Dział zamówień publicznych

dot. postępowania o udzielenie zamówienia prowadzone w trybie przetargu nieograniczonego na remont nawierzchni dróg wewnętrznych, chodników i miejsc parkingowych na terenie Kampusu Politechniki Gdańskiej wraz z przebudową oświetlenia ulicznego i częściowym remontem sieci wodno-kanalizacyjnej na działce nr 357/12 obręb 055 ZP/284/055/R/20

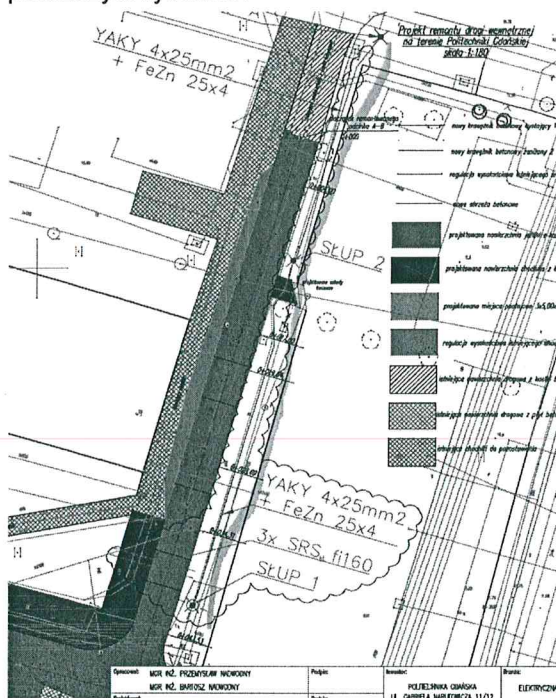
Czy Zamawiający uwzględnił w części drogowej rozbiórkę i odbudowę nawierzchni (i w jakiej technologii) w związku z koniecznością wymiany okablowania między słupami 1 a słupem A jak na poniższym rysunku?

Zamawiający wyjaśnia, iż zgodnie z rysunkiem E-1 (zakres przy budynku WETI A) słupy: 1 i A znajdują się w terenie zielonym, poza obszarem nawierzchni drogowej.
